ДП „НКЖИ” Утвърждавам: Генерален директор: 	ДЪРЖАВНО ПРЕДПРИЯТИЕ „НАЦИОНАЛНА КОМПАНИЯ ЖЕЛЕЗОПЪТНА ИНФРАСТРУКТУРА” ИЗМЕНЕНИЕ № 1 НА ТЕХНИЧЕСКАТА СПЕЦИФИКАЦИЯ ПОДСИСТЕМА ЕЛЕКТРОЗАХРАНВАНЕ НА ТЯГОВ ПОДВИЖЕН СЪСТАВ 25 kV, 50 Hz. КОНТАКТНА СИСТЕМА. ТОКОСНЕМАТЕЛИ. МЕХАНИЧНО ВЗАИМОДЕЙСТВИЕ МЕЖДУ ТОКОСНЕМАТЕЛИТЕ И КОНТАКТНАТА МРЕЖА	ТС – ЖИ 007-2006
---	---	--------------------------------

26.07.2017

ИЗМЕНЕНИЕ №1

Приложение 6

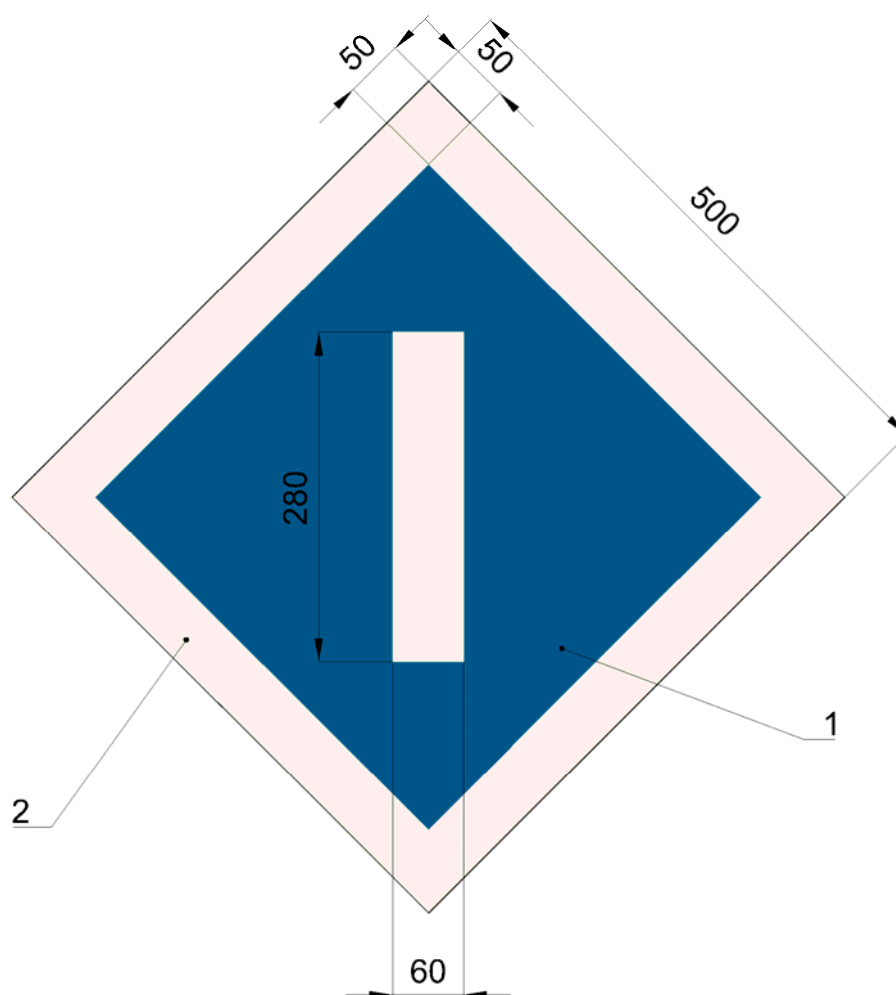
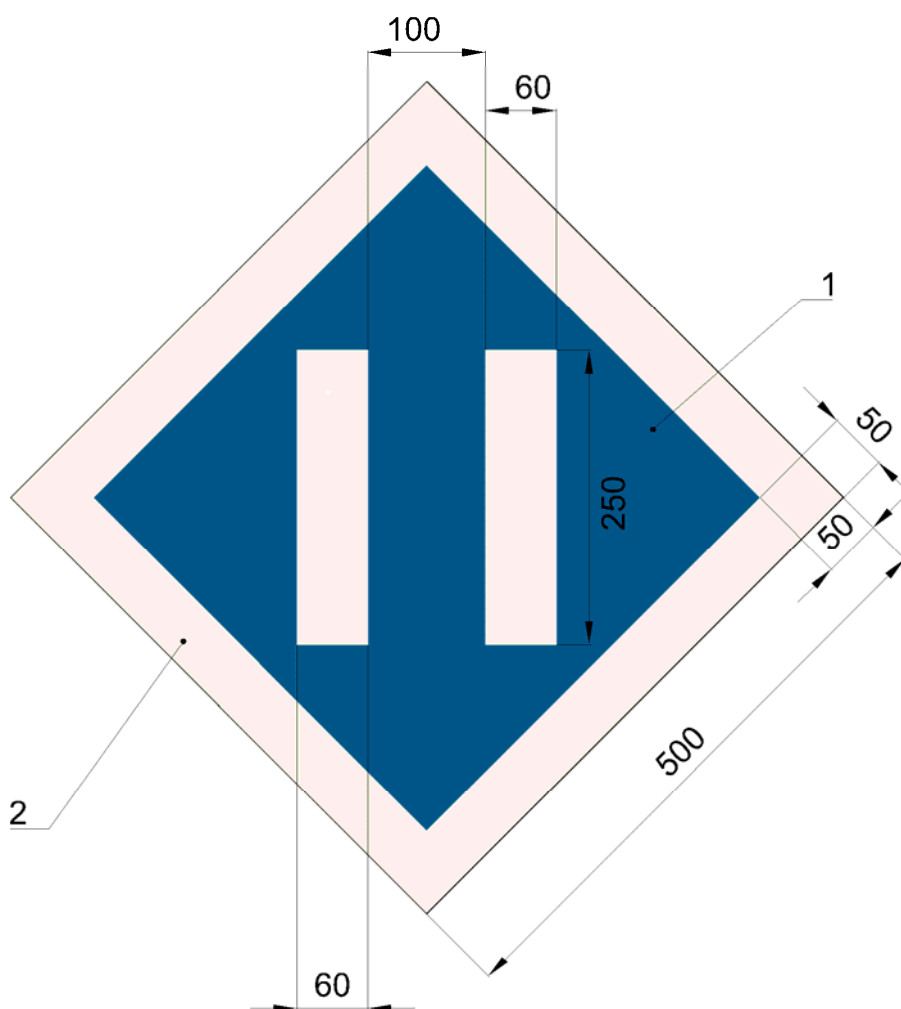
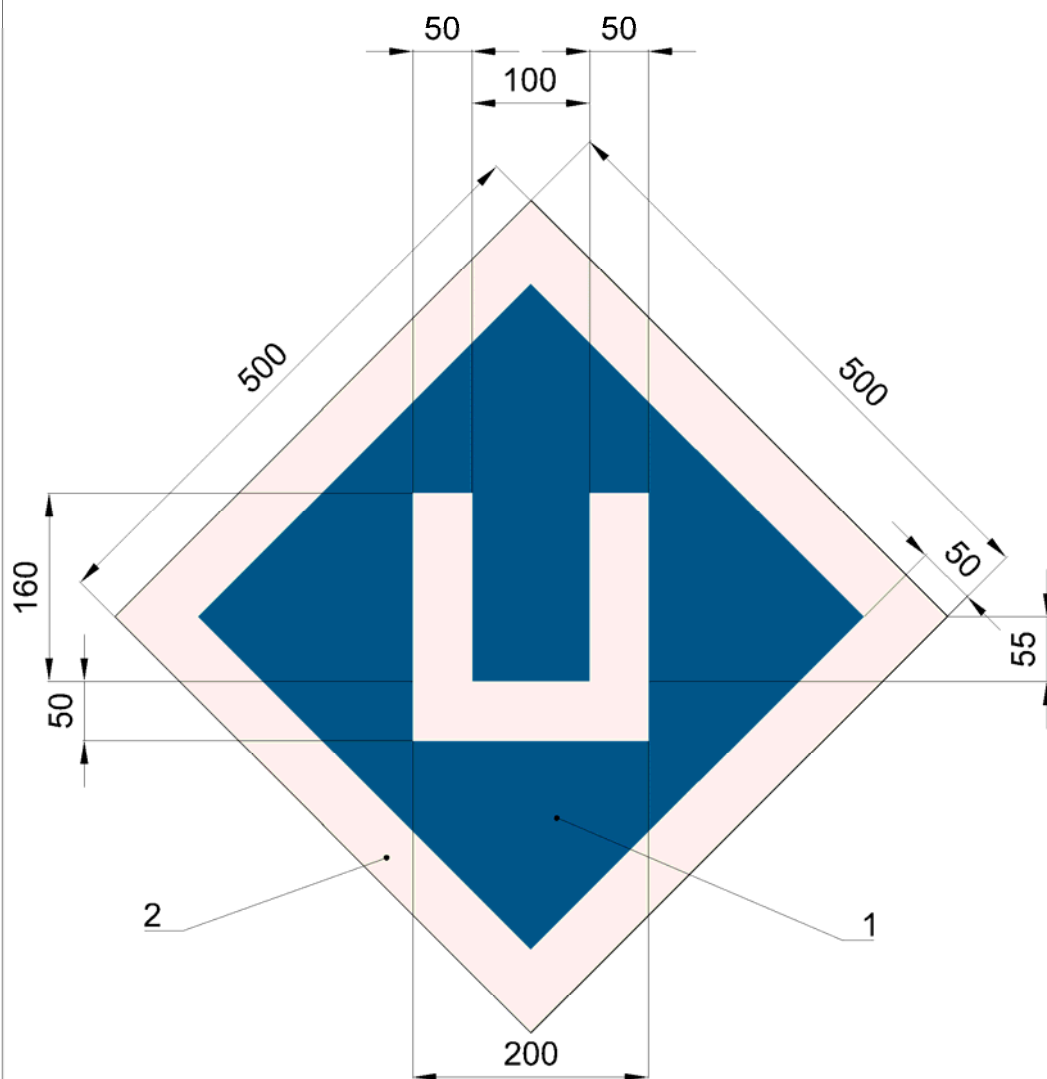
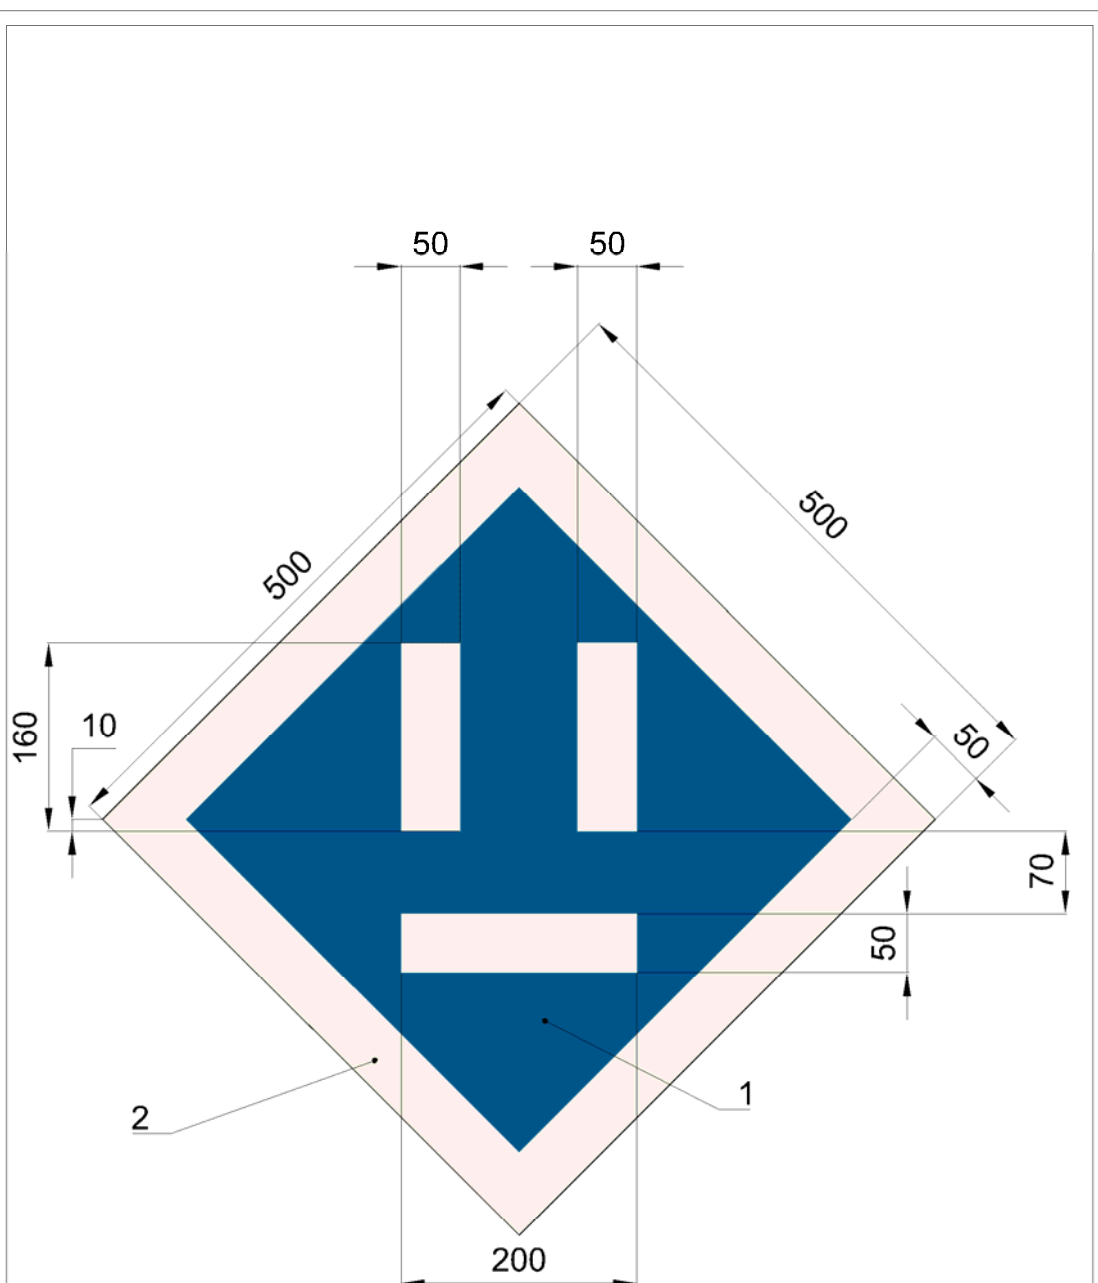
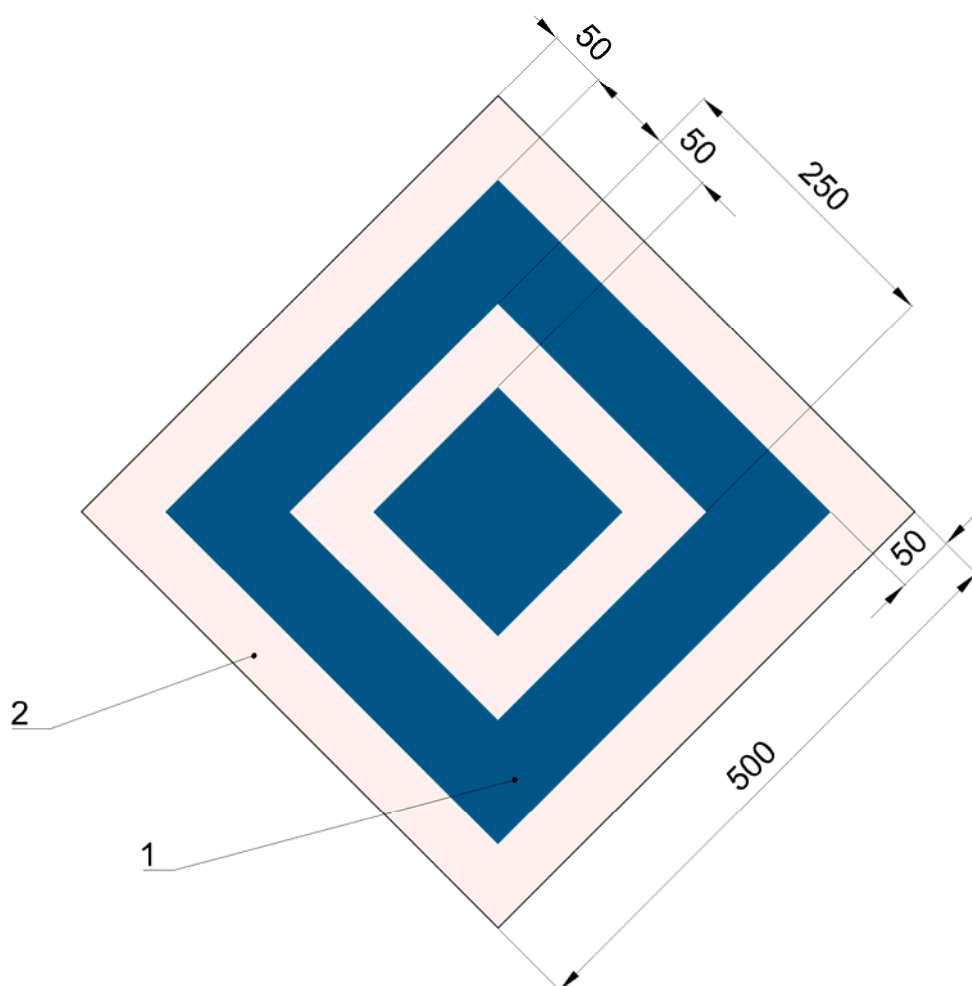
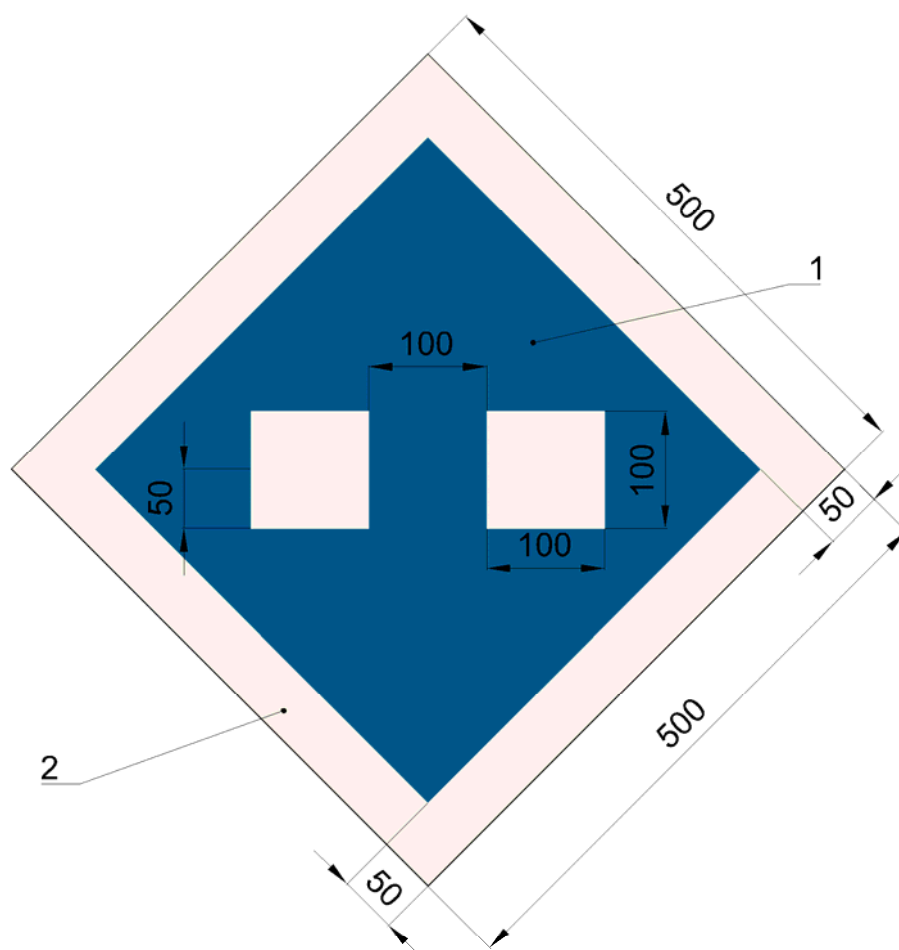
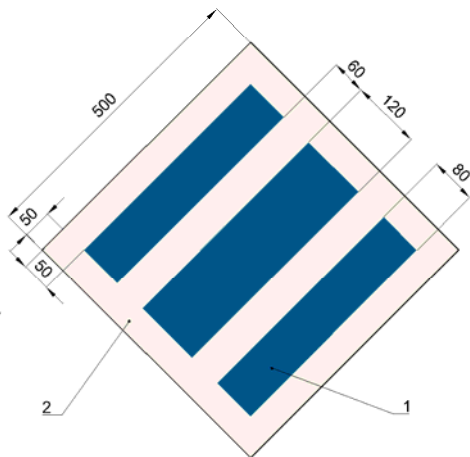
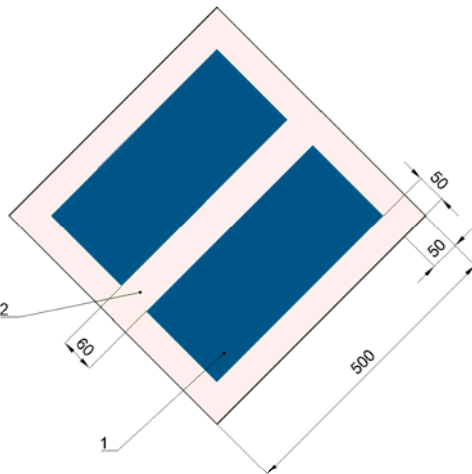
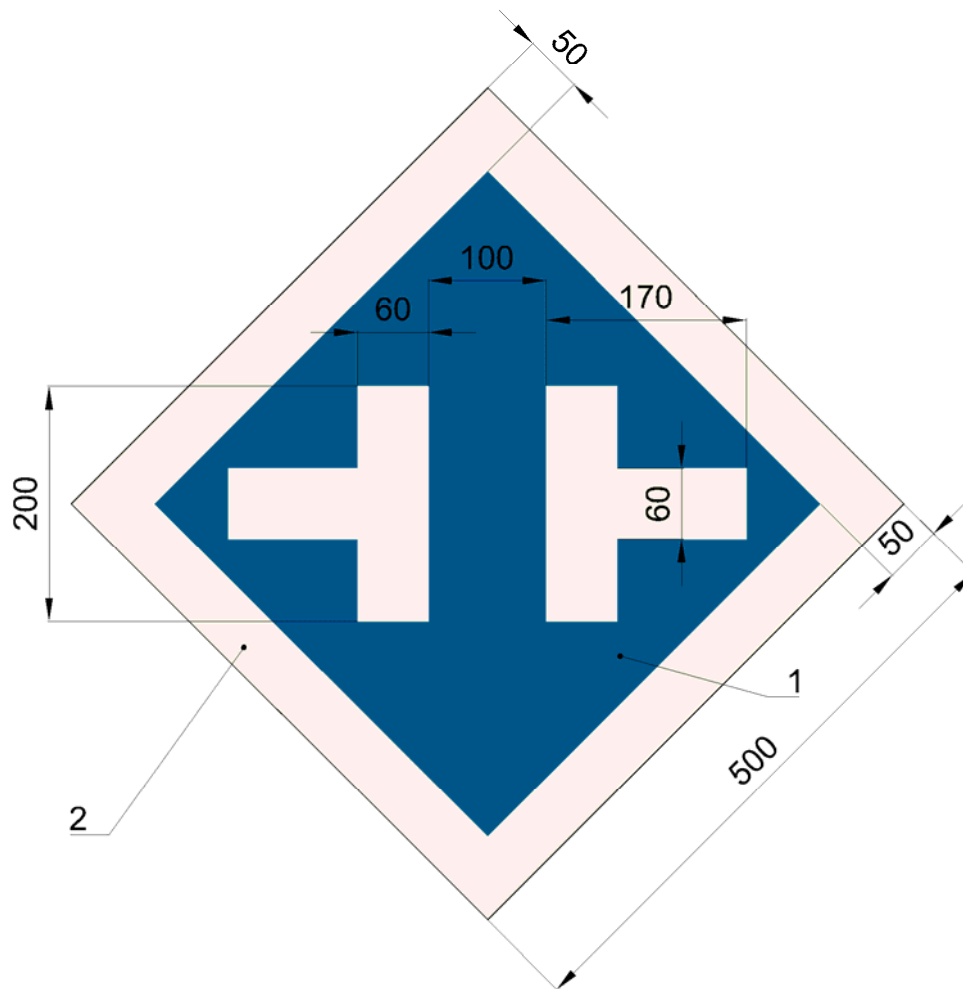
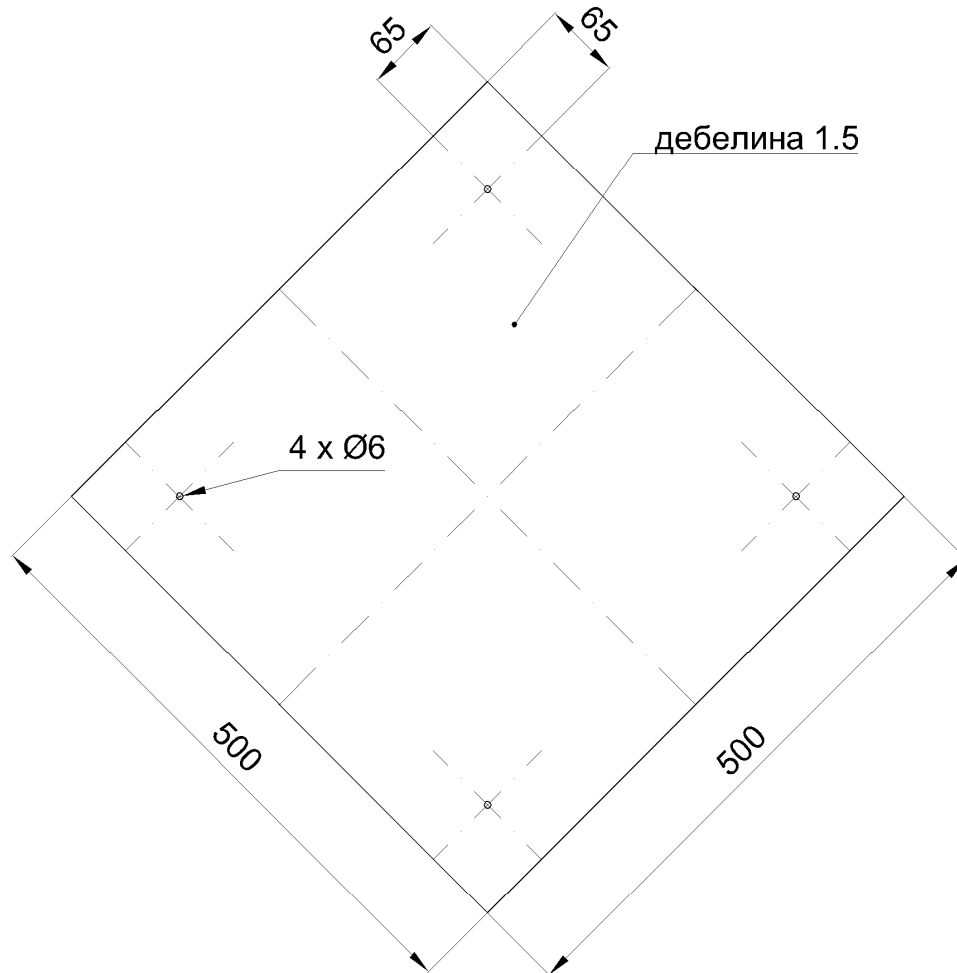
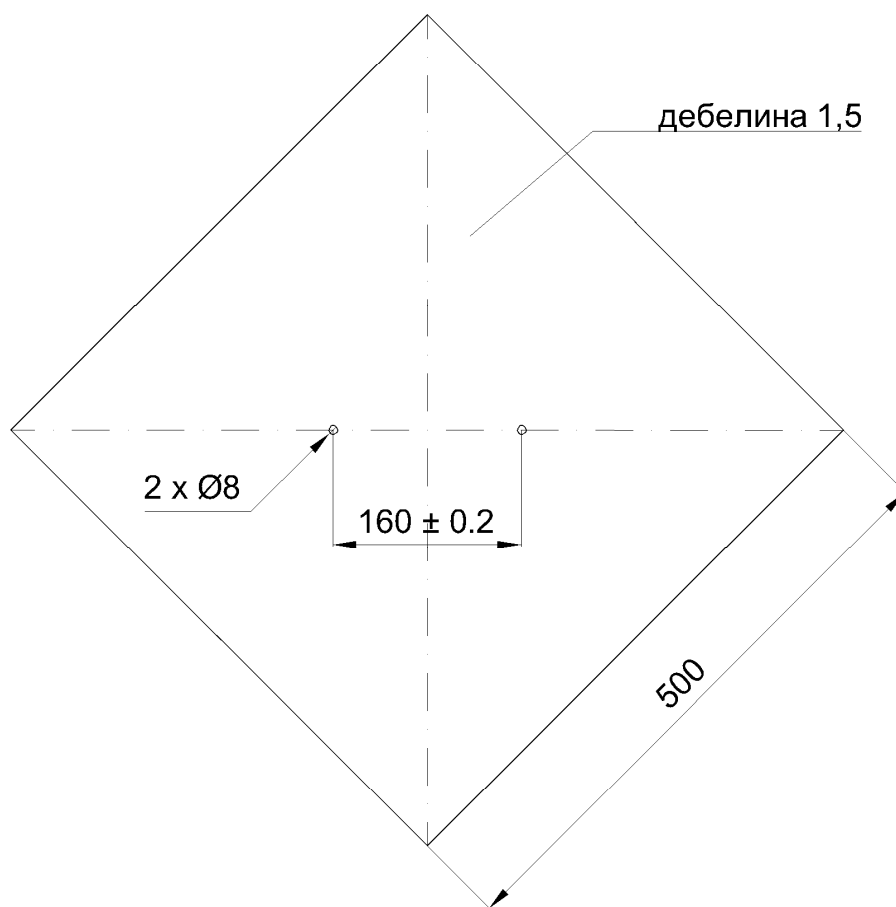
Сигналите трябва да бъдат изработвани от метал или от армиран полимерен материал, устойчив на слънчева радиация, двуцветни светоотразителни, с размери и графично означение съгласно ПРИЛОЖЕНИЕ № 6.

ИЗМЕНЕНИЕ №19
